**AVIS RELATIF À LA PROTECTION
CONTRE LES EVENTUELS EFFETS NOCIFS ET NUISANCES
PROVOQUÉS PAR LES RAYONNEMENTS NON IONISANTS
GÉNÉRÉS PAR DES ANTENNES ÉMETTRICES STATIONNAIRES**

Commune : CHARLEROI - Exploitant : ORANGE

Référence exploitant : 019C1_3 /30027C1_2/ 40027C1_2/50027C1_1

Rapport n° 2326 / 2023

Figure 1 : Vue en plan des lieux de séjour et des points de contrôle

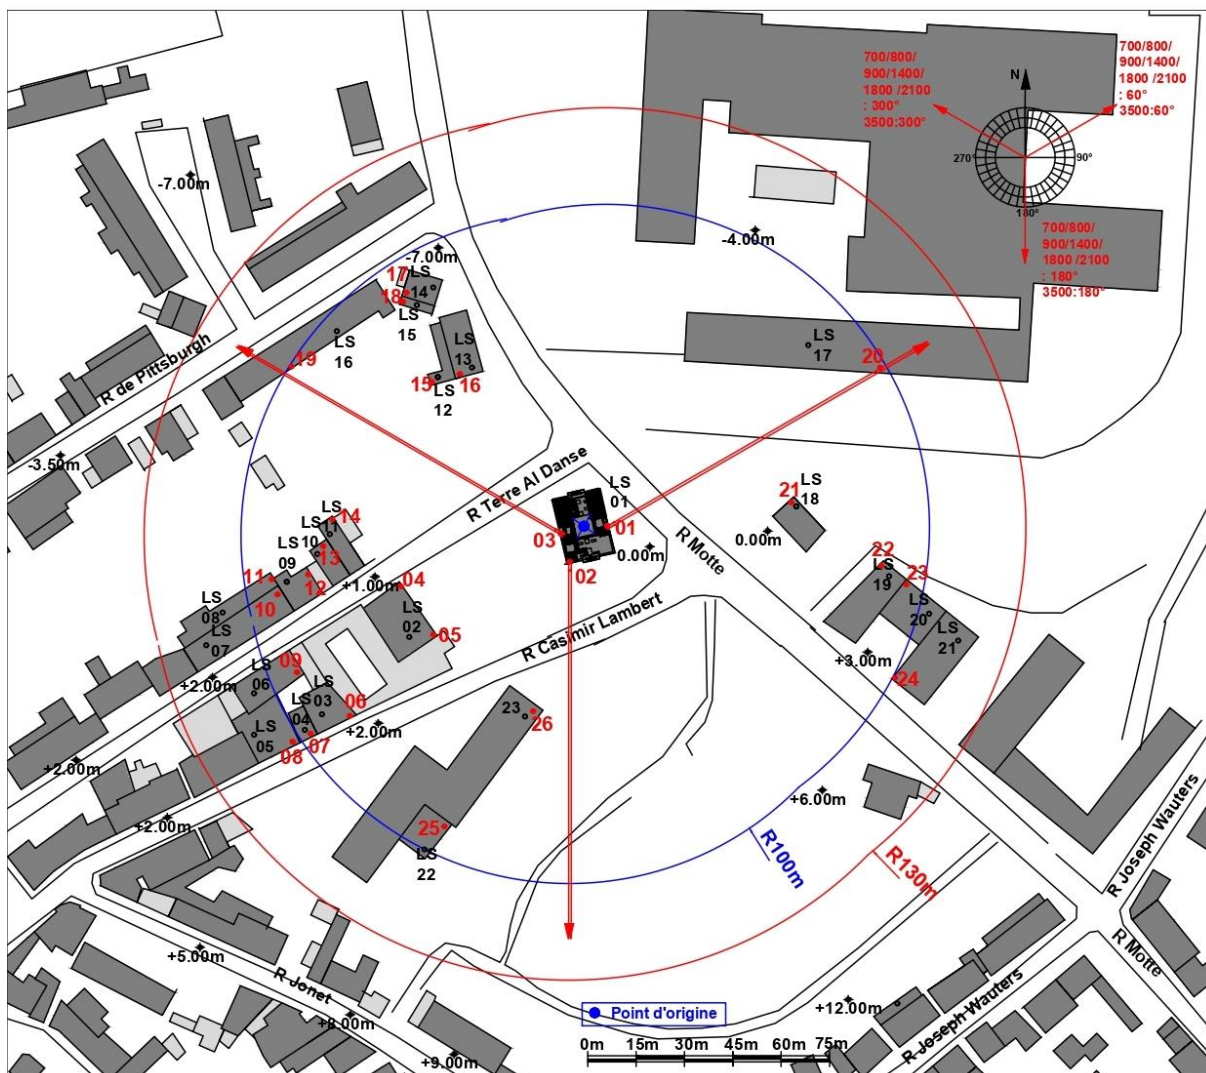
Les fréquences d'émission, la puissance rayonnée par chacune des antennes et leur gain permettent de déterminer le rayon de la zone à analyser. Tout dépassement de la limite par installation est exclu en dehors de cette zone. Le tableau 2 reprend les 35 LS² pour lesquels l'indice d'exposition est le plus élevé. Les différentes colonnes indiquent :

- le numéro du point de contrôle repris sur un des plans de la figure 1;
- le numéro du LS dans lequel se trouve le point de contrôle de la 1^{ère} colonne ;
- l'atténuation d'obstacle prise en compte pour le calcul de l'indice d'exposition dans le LS ;
- le résultat du calcul de l'indice d'exposition.

N° point de contrôle	LS	Atténuation (dB)	Indice d'exposition relatif à la limite par installation IE_i
3	LS01	10,0	0,050
2	LS01	10,0	0,048
1	LS01	10,0	0,029
9	LS06	3,0	0,009
26	LS23	3,0	0,008
21	LS18	3,0	0,006
4	LS02	3,0	0,004
14	LS11	3,0	0,004
5	LS02	3,0	0,004
15	LS12	3,0	0,003
16	LS13	3,0	0,003
24	LS21	3,0	0,003
13	LS10	3,0	0,003
22	LS19	3,0	0,002
18	LS15	3,0	0,002
23	LS20	3,0	0,002
11	LS08	3,0	0,002
17	LS14	3,0	0,002
25	LS22	3,0	0,001
10	LS07	3,0	0,001
12	LS09	3,0	0,001
8	LS05	3,0	0,001
20	LS17	3,0	0,001
7	LS04	3,0	0,001
19	LS16	3,0	0,001
6	LS03	3,0	0,001

En ce qui concerne les antennes de l'installation mentionnées dans le tableau 1, la distance maximale à laquelle la limite pourrait être atteinte, à l'extérieur, est égale à 91,5 m. S'il n'y a pas de LS à une distance inférieure, les antennes respectent forcément la limite d'immission.

Dans le cas des LS situés à l'intérieur des bâtiments, une atténuation d'obstacle est prise en compte et il en résulte que la distance maximale à laquelle la limite pourrait être atteinte se réduit à 64,8 m.

Figure 2 : Vue en plan des installations d'antennes dans un rayon de 300 mètres autour de l'installation faisant l'objet de la demande d'avis

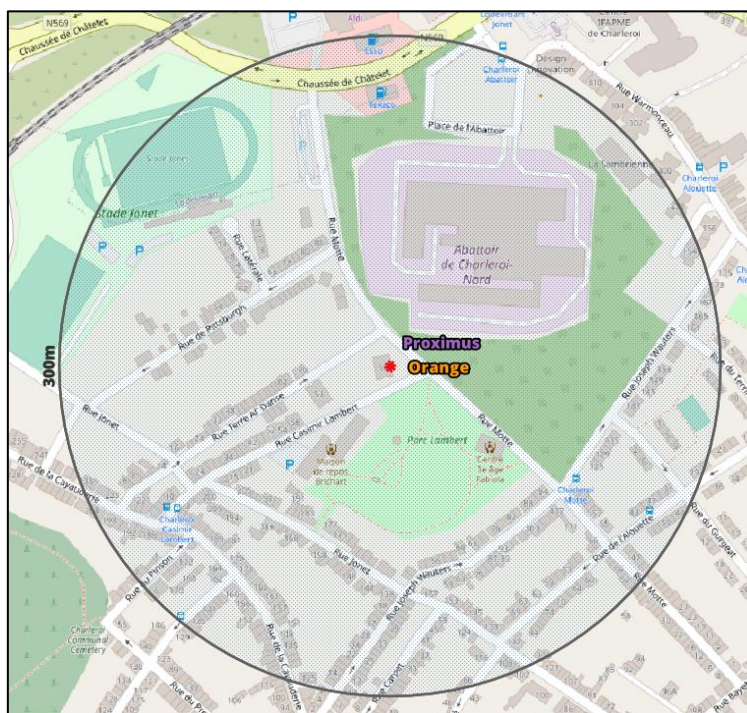
Le plan en projection verticale de la figure 2 indique la localisation des antennes actives éventuelles visées par le décret et situées dans un rayon de 300 mètres autour de l'installation référencée dans le paragraphe 2. Les données de localisation de ces antennes et les avis correspondant sont accessibles via le cadastre en ligne des antennes émettrices stationnaires⁶.

Compte tenu du nombre d'installations localisées dans la figure 2, il apparaît que l'intensité du rayonnement électromagnétique généré, dans les lieux de séjour situés à proximité de l'installation référencée dans le paragraphe 2, par l'ensemble des antennes émettrices stationnaires de l'ensemble des exploitants du même site d'antennes émettrices stationnaires respecte la limite fixée à l'article 4, § 2 du décret.
